Søknad om fravik gang- og sykkelveg langs fv. 35 Ås-Linnestad

Søknad om fravik

Risikovurdering av forenklet GS- løsning

Risikovurdering av forenklet GS-løsning på fv. 35 Ås- Linnestad i kommunene Tønsberg og Re

Forenklet standard:

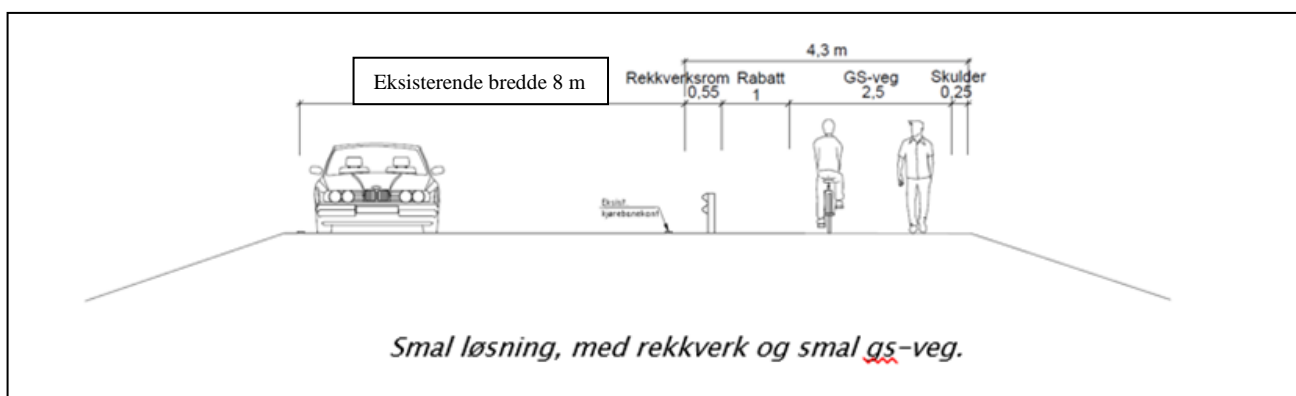
Rabatten skal asfalteres og det settes sluk hver 50. meter som tar vannet fra vegen og gs-vegen. Rekkverk skal monteres hele veien, med ettergivende rekkverksender ved kryss og avkjørsler.

Fartsgrense er 80 km/t. Forsterket midtoppmerking er vurdert av prosjektet, men krever breddeutvidelse og er utelukket. Forslag til nye fartsgrensekriterier innebærer 70 km/t dersom ÅDT er over 6000 og forsterket midtoppmerking eller midtrekkverk mangler.

Rekkverket mellom gs-veg og kjørebane skal være 120 cm høyt inklusive håndlist på toppen.

Sluk må legges slik at det er enkelt å brøyte. Ristene må ikke medføre at sykkeldekk kan komme ned.

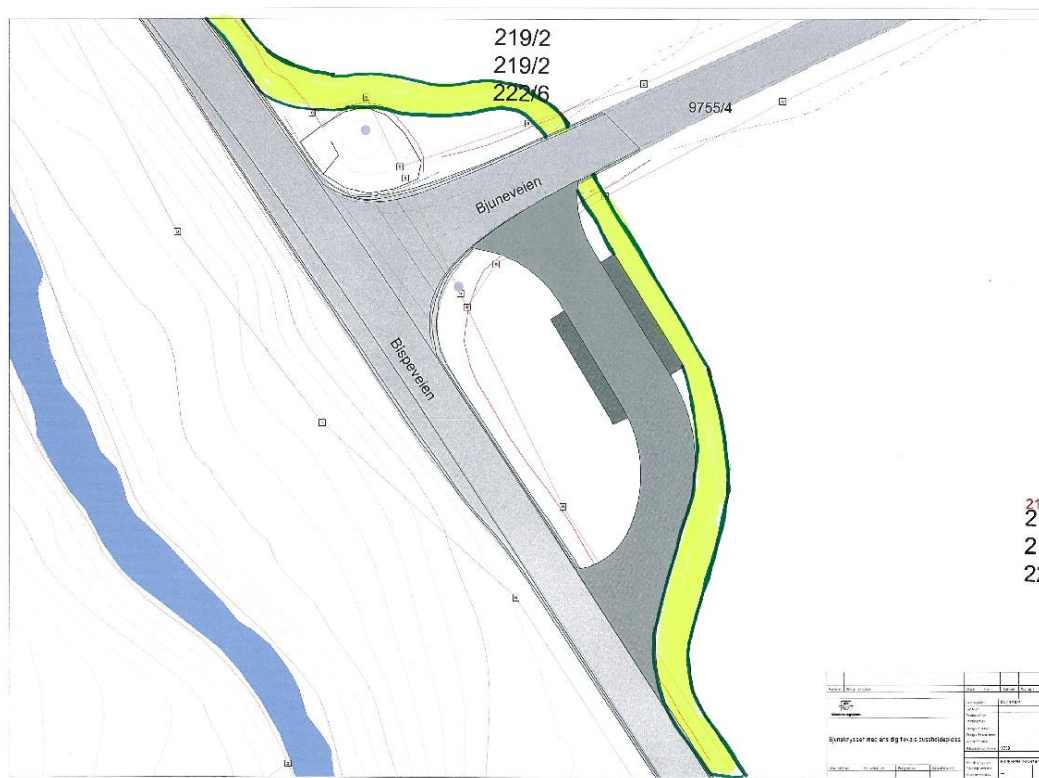
- Kryssing i kryssområde, T-kryss på veg med høy fart og mye trafikk
- Syklist fra fv. 805 Heianveien mot nytt kryssingspunkt får trafikken bakfra vil ha dårlig sikt til trafikk bakfra.
- Ventende venstresvingende bil på vei inn fv. 805 tar sikten mot kryssingspunktet for trafikk retning Tønsberg.

- Høyt rekkverket mot gs-veg tar sikt.
- Fare for sol/blending for trafikk mot Tønsberg.
- Høyt hastighetsnivå på fv. 35.
- Tilrettelagt kryssing medfører behov for en ekstra rekkverksåpning med påkjørselsfarlige rekkverksender.

Alternativ 1: Trekke gs-vegen ut, med 90 grader inn mot kryssingspunktet de siste 5 meterne. Legge tilførselsveien bak fjellnabben.

Alternativ 2: Ikke tilrettelegge for kryssing i plan i det hele tatt. Det forutsetter at rekkverk mot gs-veg trekkes lengre opp mot bakketoppen og at de som kommer ut fv. 805 heller bruker brua. Det vil være mulig å sykle i kjørebanelen ned til nærmeste åpning ved landbruksavkjørsel. Potensialet for kryssende syklistene bør sees nærmere på hvis en skal anlegge et kryssingspunkt.

Konklusjon: Ikke tilrettelegge for kryssing i plan. Sykkeltrafikk fra Heianveien som skal syddover mot Tønsberg bør i utgangspunktet skiltes mot eksisterende gs-bru som går over fv. 35. Det forutsettes at rekkverket mellom kjørevegen og ny gs-veg trekkes helt opp mot bakketoppen og dermed legges opp til at man benytter brua.

Typisk snitt - profil 730 Tønsberg
kommune
GS-veg, forenklet standard
Fv. 35 Ås - Linnestad
M = 1:50 (A3)

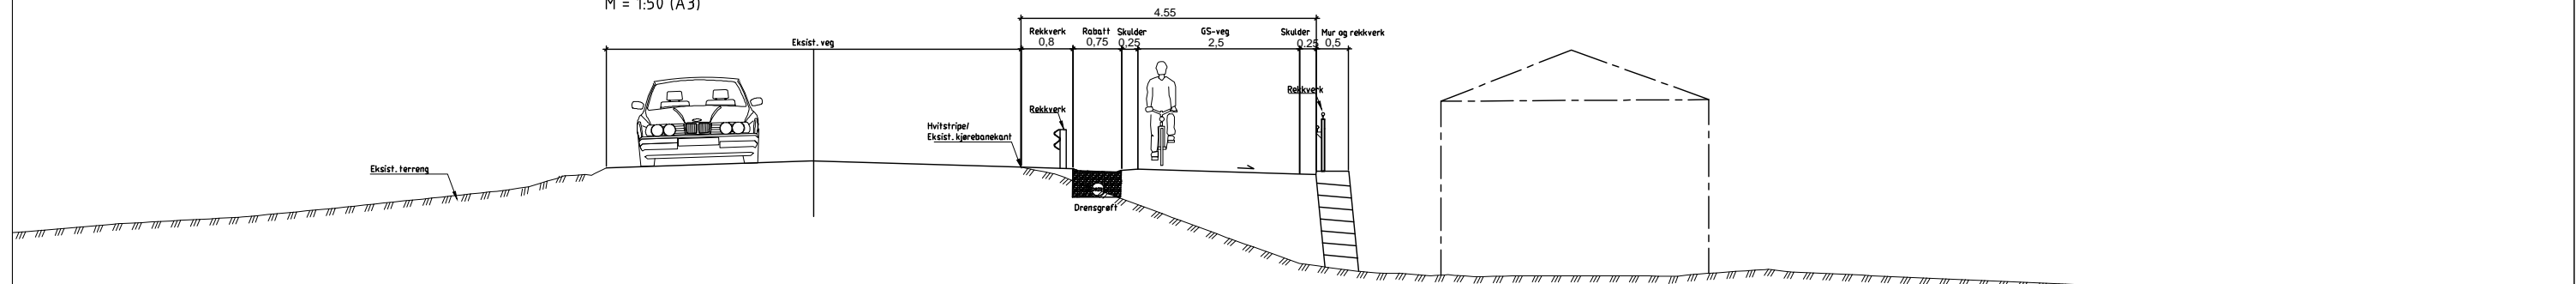
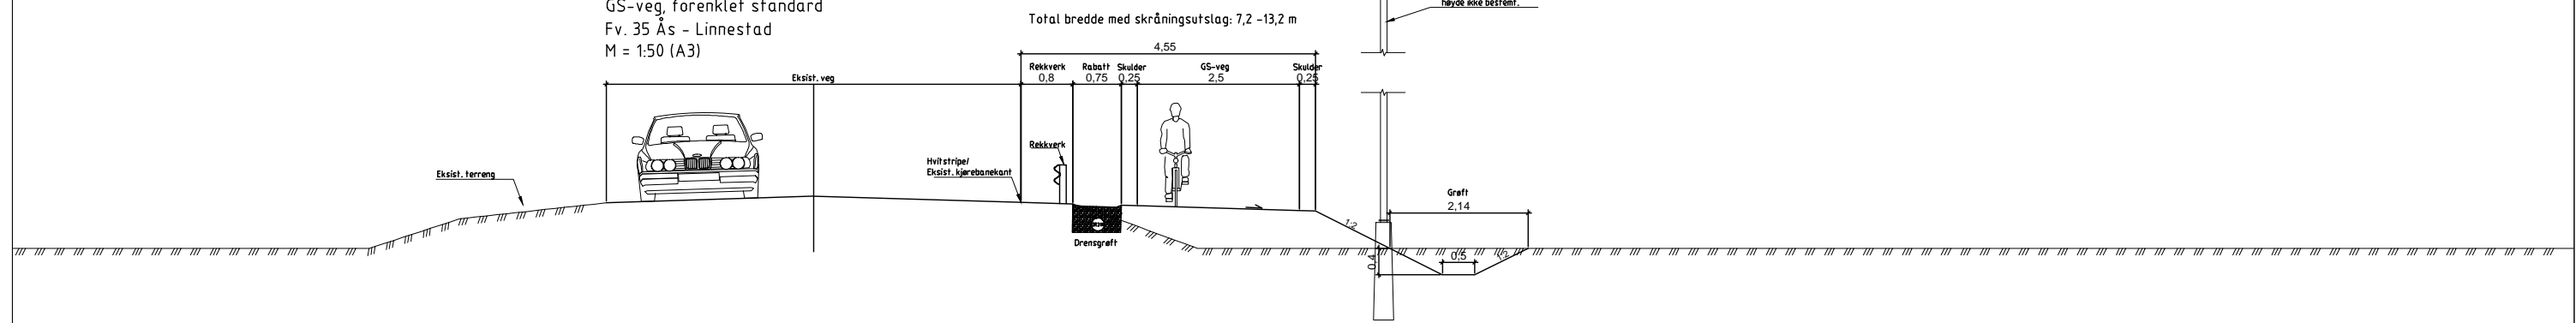
Fravikgruppa i Region sør anbefaler omsøkte løsning og gir råd om at det også mot gang- og sykkelvegen monteres rekkeverk.

Trafikkdeler mellom veg med fartsgrense større enn 60 km/t og gang- og sykkelveg bør være minst 3 m bred, regnet fra vegkant til vegkant.		For å spare dyrkbar mark av svært god jordkvalitet, planlegges å redusere trafikkdeleren fra 3 til 1 meter og erstatte den med rekkverk.			Region
					Vegdir.
					Fylkesk.
					<input type="checkbox"/>
					<input type="checkbox"/>
					X
Vedlegg som følger saken:		Risikovurdering av forenklet GS-løsning.			
Konsekvenser av fravik					
Konsekvenser for teknisk kvalitet:					
Fraviket vil ikke få konsekvenser for den teknisk kvaliteten.					
Konsekvenser for sikkerhet (for trafikantene):					
Rekkverket, som er en del av den smale løsningen, vil hindre kontakt mellom kjøretøy og mye trafikanter, og gi en følelse av trygghet for fotgjengere og syklister. <i>Det vil ikke være en uakseptabel risiko ved forenklet standard.</i> Dette kom frem ved risikovurderingen av den forenklete løsningen, sett opp imot tradisjonell løsning. Se vedlegg.

Regionvegkontorets begrunnelse for vedtak eller anbefaling:	Godkjent	Ikke godkjent	Anbefalt	Ikke anbefalt
Fraviksgruppa i Region sør anbefaler omsøkte løsning med 1 meter avstand mellom bilveg og gang- og sykkelveg. Kravet er 3 meter. Begrunnelsen er jordvern og redusert anleggskostnd. Fraviksgruppa gir råd om at det mot gang- og sykkelvegen også moteres rekkverk for å unngå at skarpe deler stikker ut.	<input type="checkbox"/>	<input type="checkbox"/>	<input checked="" type="checkbox"/>	<input type="checkbox"/>
Videre saksgang:				
Sendes til Vegdirektoratet for behandling ³ <input type="checkbox"/>	Sendes til fylkeskommunen for behandling ⁴ <input checked="" type="checkbox"/>	Melding om fravik til Vegdirektoratet ⁵ <input type="checkbox"/>	Retur til søker <input type="checkbox"/>
